PLATTEGROND FLANKBATTERIJ 4

RE: 1895 Fort Rijnauwen: ventilatiesysteem

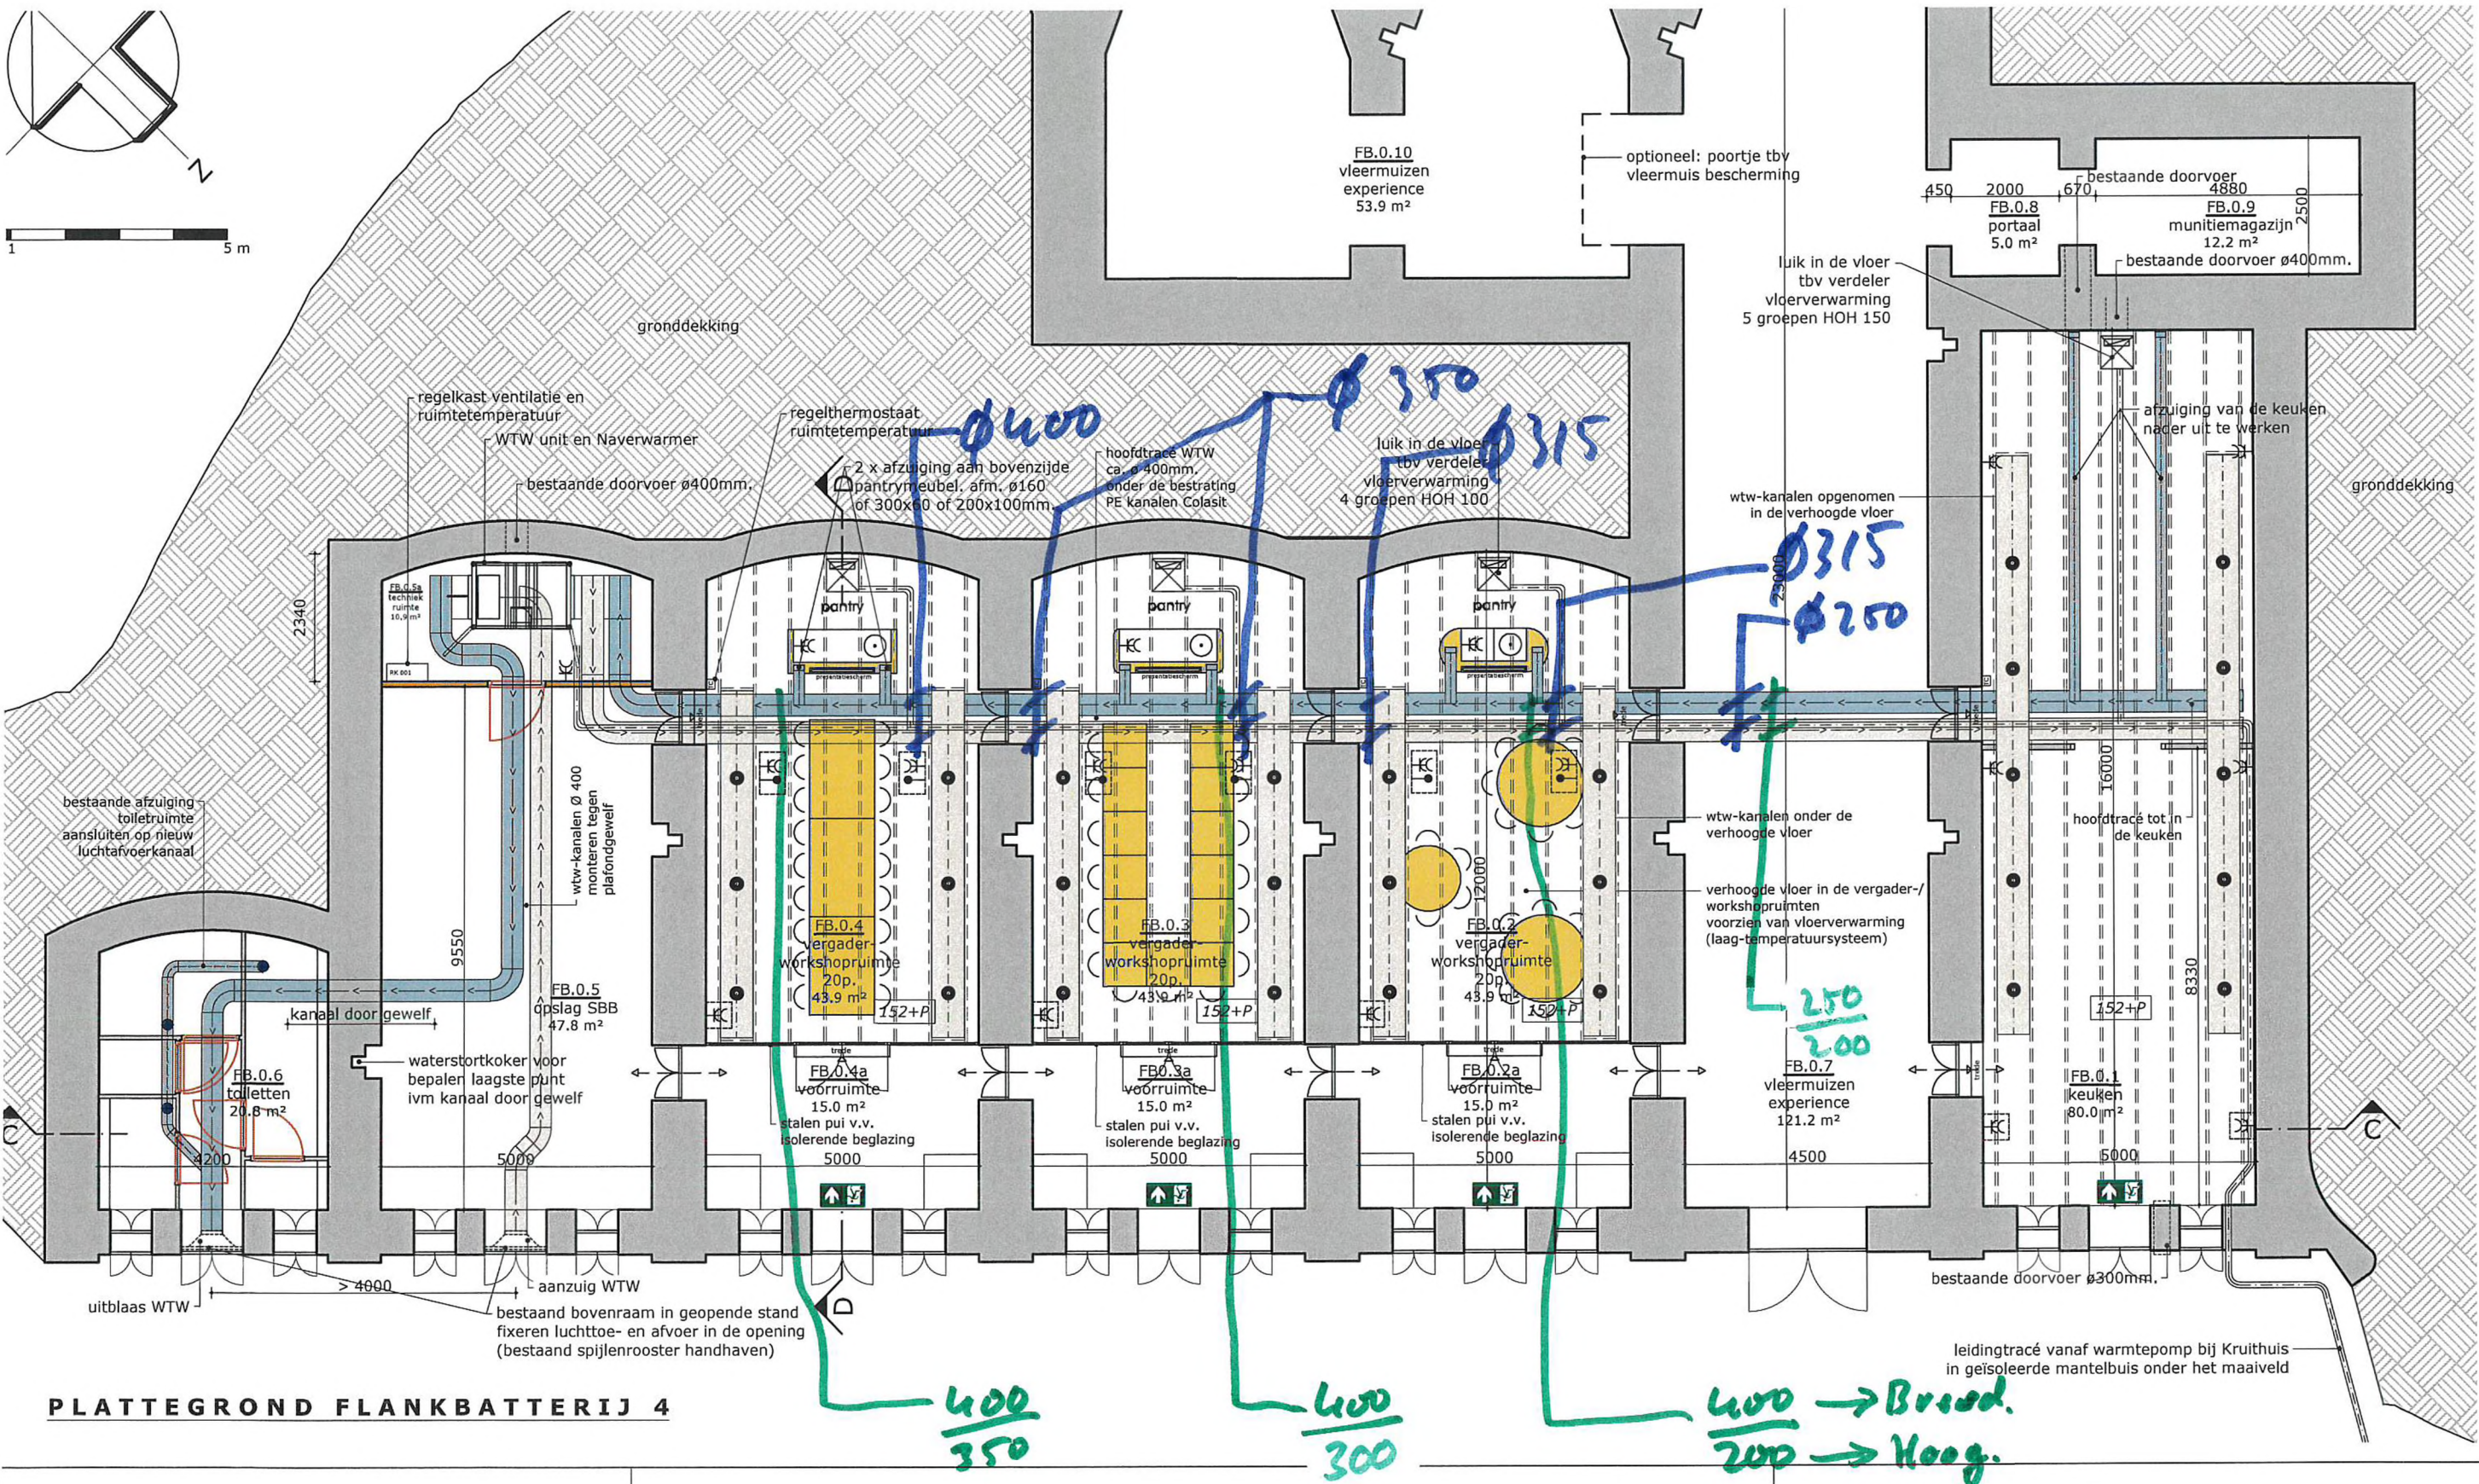
Er van uitgaande dat de rechthoekige kanalen van PE gemaakt worden (maatwerk) dan zijn we niet gebonden aan standaard maten toch?

Dus in plaats van 300x400 zou dan ook kunnen 240x500mm? (zelfde doorsnede).

[REDACTED] is correct.
